**Mission régionale d'autorité environnementale  
ÎLE-DE-FRANCE**

**Avis délibéré  
sur le projet de construction d'un ensemble immobilier  
mixte sur le site de « l'ex-RN2 » à  
Aulnay-sous-Bois (Seine-Saint-Denis)**

**N° APJIF-2022-062  
en date du 11 août 2022**

Figure 5: Organisation de la circulation des véhicules sur le site (source : étude d'impact, p.24)

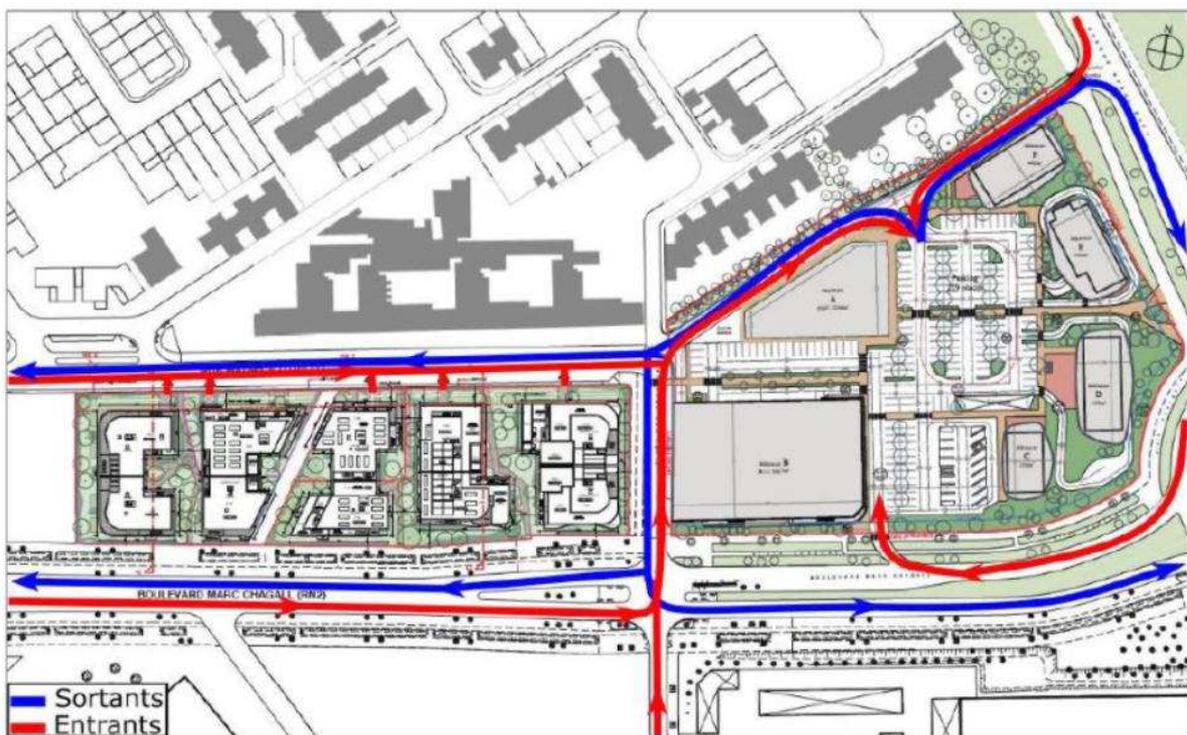
L'organisation de la circulation des véhicules prévue par le projet n'est par ailleurs pas décrite de manière claire, les explications fournies présentant des incohérences avec les schémas associés. En particulier, l'étude d'impact indique que la nouvelle rue créée au nord sera à double sens (p. 24), alors que le plan masse du projet<sup>12</sup> indique une « voie de livraison à sens unique » sur une partie du tracé et la présence de « portails coulissants ». L'étude d'impact indique en outre, pour la partie commerciale, qu'une « sortie unique se situe avenue Raoul Dufy » (p. 24), alors que la figure 25 « Organisation des flux sur le site » de la même page (cf. Figure 5 ci-dessous) montre une sortie possible par l'allée des Gémeaux. Il conviendra de clarifier l'organisation de la circulation prévue par le projet, pour une parfaite information du public et pour appréhender les effets du projet sur les déplacements routiers de manière appropriée (voir également remarques du paragraphe 3.1 « Déplacements » du présent avis).

L'Autorité environnementale remarque que les cartes présentées dans l'étude d'impact (p. 243-245, issues des études de trafic) ne semblent pas tenir compte de l'accès supplémentaire créé sur le cours Salvador Allende, ni d'une nouvelle voirie en totalité à double sens. Comme indiqué précédemment<sup>19</sup>, il conviendra de clarifier l'organisation des flux de circulation aux abords du site et, le cas échéant, d'actualiser les conclusions de l'étude de trafic en conséquence.

**(1) L'Autorité environnementale recommande de :**

- préciser l'organisation de la circulation des véhicules prévue par le projet ;
- préciser le nombre de places de stationnement prévues sur le secteur est ;

Figure 6: Aménagements piétons et cycles prévus par le projet (source : étude d'impact, p.23)

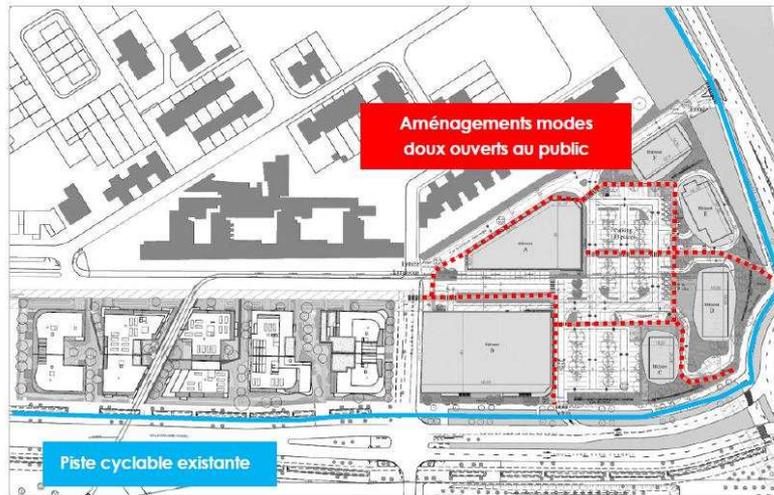
Afin de favoriser les déplacements actifs, le projet prévoit notamment des locaux pour les vélos au rez-de-chaussée des immeubles de logement sans préciser leur nombre par rapport au nombre ou la taille des logements, des stationnements vélos (racks) sans plus de précisions et l'aménagement de cheminements piétons sur la partie commerces (cf. p. 246 et Figure 6 ci-dessous). L'Autorité environnementale remarque qu'aucune piste ou bande cyclable n'est prévue sur la nouvelle voirie créée, ce qui faciliterait pourtant l'accès aux commerces, ou sur la traversée aménagée au milieu du programme de logements (correspondant au tracé de la canalisation d'eaux usées). En outre, les deux nouveaux accès routiers créés pour les commerces couperont des pistes cyclables existantes (sur le cours Salvador Allende et l'avenue Raoul Dufy).

A cet égard, il convient de préciser et, en tant que de besoin, de renforcer les mesures prévues pour assurer l'attractivité de l'usage du vélo et des autres modes actifs, tant au regard de l'efficacité des équipements et des cheminements dédiés ainsi que de leur connexion au réseau urbain que de leur sécurité. Pour l'Autorité environnementale, ces mesures doivent s'inscrire dans une stratégie globale en faveur des déplacements alternatifs à la voiture individuelle, en lien avec la collectivité publique.

**(3) L'Autorité environnementale recommande de :**

- préciser l'étude d'impact par l'indication du nombre de bornes de recharge électrique pour les logements et les commerces ;
  - modifier l'étude de trafic pour tenir compte de l'accès supplémentaire créé sur le cours Salvador Allende et d'une nouvelle voirie en totalité à double sens, et justifier de la nécessité de ces nouveaux accès générateurs de trafics motorisés supplémentaires et des pollutions et nuisances associées. ;
  - présenter et évaluer la stratégie globale à mettre en œuvre pour favoriser les déplacements alternatifs à la voiture, en ce qui concerne notamment l'efficacité et la sécurité des équipements et aménagements cyclables, et la connexion de ces derniers avec les principales centralités urbaines.
- préciser le nombre de places de vélo dans les logements et des stationnements de vélo.
